<p>Betrifft:</p> <p>Änderungen zum Modelljahr 1972</p>	<p>Typ/Modell: Typ 1</p> <p>siehe Text</p>
--	--

Im Zusammenhang mit den zum Modellwechsel vorgenommenen Änderungen an Karosserie und Innenausstattung, die nachfolgend beschrieben sind, entfallen nach Aufbrauch vorhandener Lagerbestände einige Ersatzteile bisheriger Ausführung.

2 - Deckel hinten

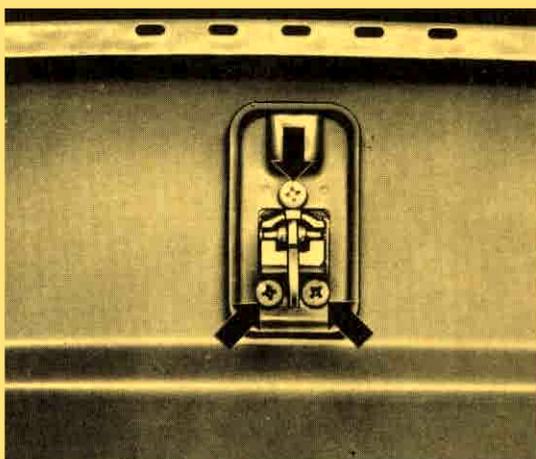
Für alle Fahrzeuge der Modelle 11 und 15 werden die Deckel in ihrer Form und in der Anbringung der Luftschlitze verändert.

Für Fahrzeuge mit 1,3 l und 1,6 l Motor werden die Deckel bisheriger Anführung weiterhin geliefert. Bei Fahrzeugen mit 1,3 l-Motor muß das Wasserablaufblech weiterhin eingebaut werden!

Dagegen ist bei Fahrzeugen mit 1,2 l-Motor nur noch der neue Deckel lieferbar. Er läßt sich in Fahrzeuge bisheriger Anführung unter Verwendung des neuen Deckelschlösses einbauen.

A - Formänderung

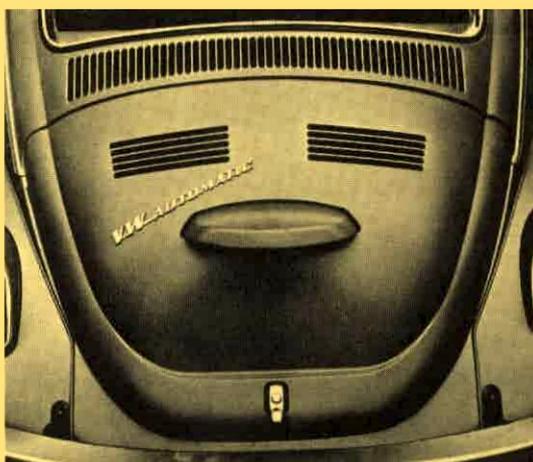
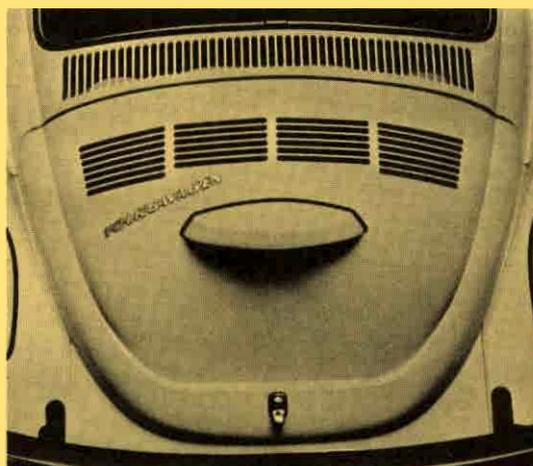
Die Deckelwulst am unteren Rand ist schmaler ausgeführt worden. Dadurch ergibt sich eine Vergrößerung der Kennzeichenfläche und somit Anpassung an die Europa-Norm.

Die Formänderung wirkt sich auch auf das Deckelschloß und seine Befestigung aus.

bisherige Ausführung
3 Befestigungsschrauben

neue Ausführung
1 Befestigungsschraube

C - WasserablaufblechModell 11 (mit
1,3 l-Motor)

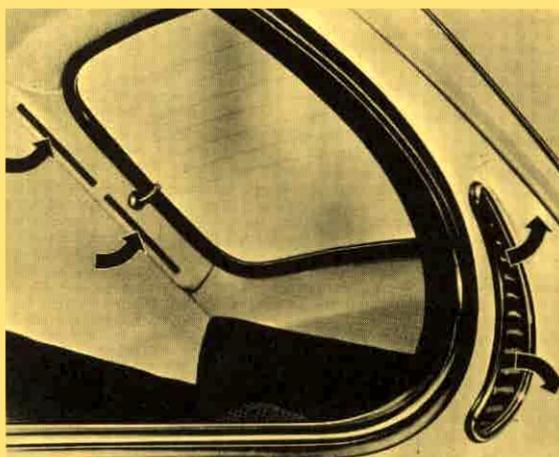
Bei sämtliche Fahrzeugen mit 1,3 l-Motor entfällt das Wasserablaufblech.

Besondere Schutzmaßnahmen an den elektrischen Einrichtungen im Motorraum erübrigen (wie bereits von Fahrzeugen mit 1,6 l-Motor bekannt) den Einbau des Wasserablaufbleches.

Beachte: Im Reparaturfall muß an 1,3 l-Fahrzeugen der Fertigung vor August 1971 bei Verwendung des neuen Deckels der Motor wassergeschützt werden.

3 - Zwangsentlüftung

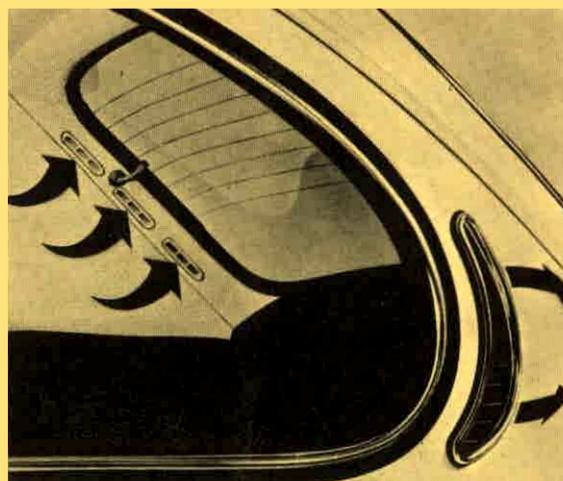
Die Zwangsentlüftungsschlitze - innen, neben der Rückblickscheibe - wurden geändert und mit drehbar gelagerten "Rückschlagklappen" versehen (siehe Punkt 1).

bisherige Ausführung

neue Ausführung

4 - Abdeckung für hinteren Gepäckraum

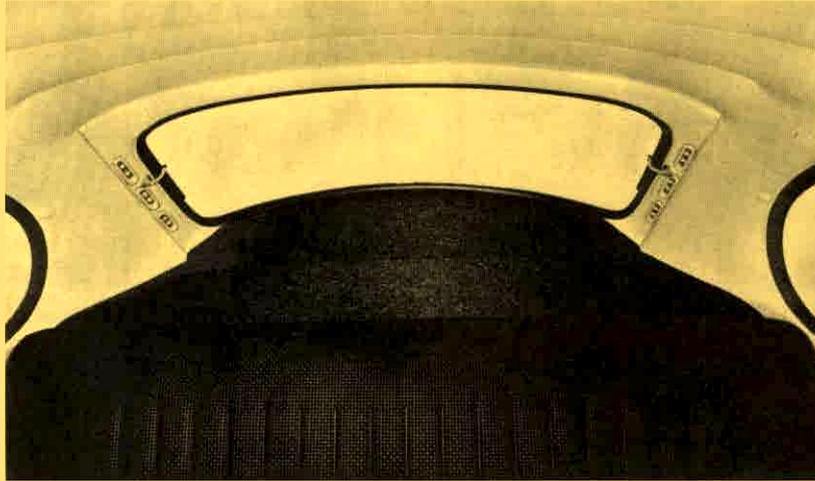
Sie verhindert unerwünschten Einblick in den Gepäckraum und kommt außerdem der Geräuschdämpfung zugute.

Die Belastbarkeit der Abdeckung (Hartfaserplatte mit Vlies-Teppich) ist begrenzt. Sie kann daher nicht als Ablage für schwere Gegenstände verwendet werden!

5 - Türen / Türeteinbauteile

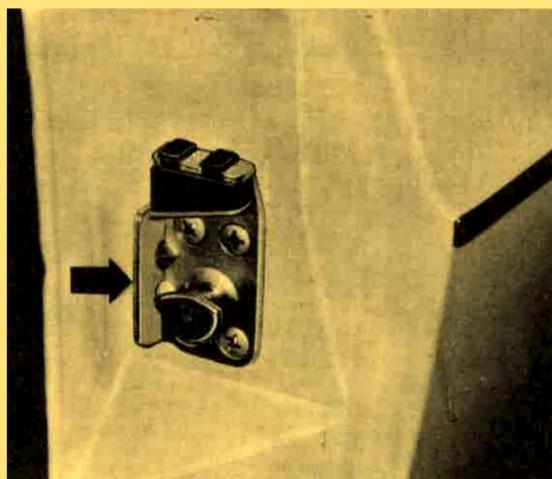
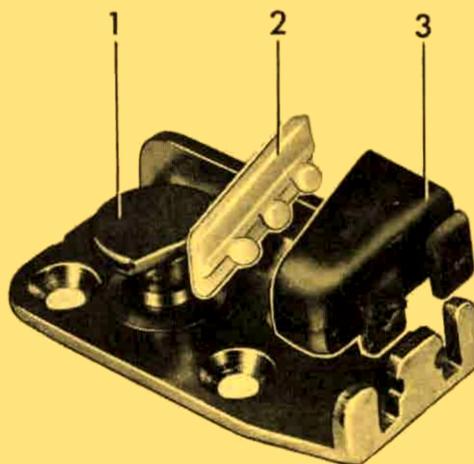
Im Hinblick auf künftige Sicherheitsmaßnahmen wurden zur weiteren Erhöhung der Aufreißfestigkeit in Längs- und Querrichtung einige Teile der Türschlösser - z.B. Sperrrad, Sperrklinke usw. - verstärkt und die Schließplatten (an den Schloßsäulen) mit einem abgewinkelten Steg versehen. (Siehe Pfeil)

Die Schließkeile, bestehend aus Gummikeil und Gleitstück, sind mit den Schließplatten nicht mehr verschraubt, sondern in Durchbrüche der Schließplatten eingeknöpft.

- 1 - Schließplatte
- 2 - Gleitstück
- 3 - Gummikeil

Bei vertikalem Spiel zwischen Schließplatte und Türschloß kann im Reparaturfall das Spiel nicht mehr durch Unterlegen eines Blechstreifens ausgeglichen werden! Im Reparaturfall muß also immer der komplette Gummikeil ausgetauscht werden.
